■津波シミュレーションの誤りのお詫びと差し替えのお願い

第3回検討会の資料5や「地区復興まちづくり計画（素案）」でお示ししていた津波シミュレーションは、条件設定が「更なる地盤沈下を考慮した」ものとなっており、県が示した条件「更なる地盤沈下を考慮しない」シミュレーション結果とは異なるものとなっていました。

●復興まちづくりの前提条件を踏まえた津波シミュレーション

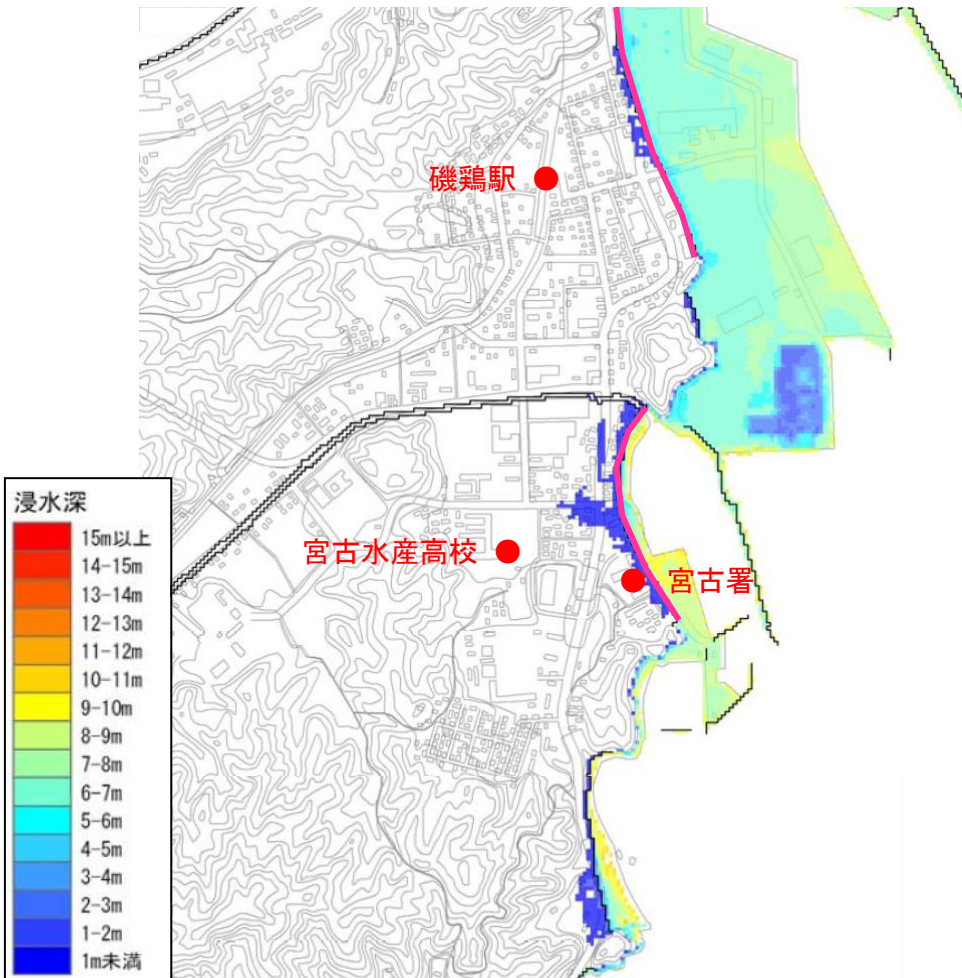
お詫びして訂正させていただきます。

第3回検討会資料5、素案に掲載していたもの

●津波シミュレーションの条件

- ・県が決定した防潮堤が整備されている
- ・東日本大震災が発生した当時の潮位、および津波高
- ・東日本大震災による地盤が沈下した状態での地盤高とし、更なる地盤沈下は考慮しない
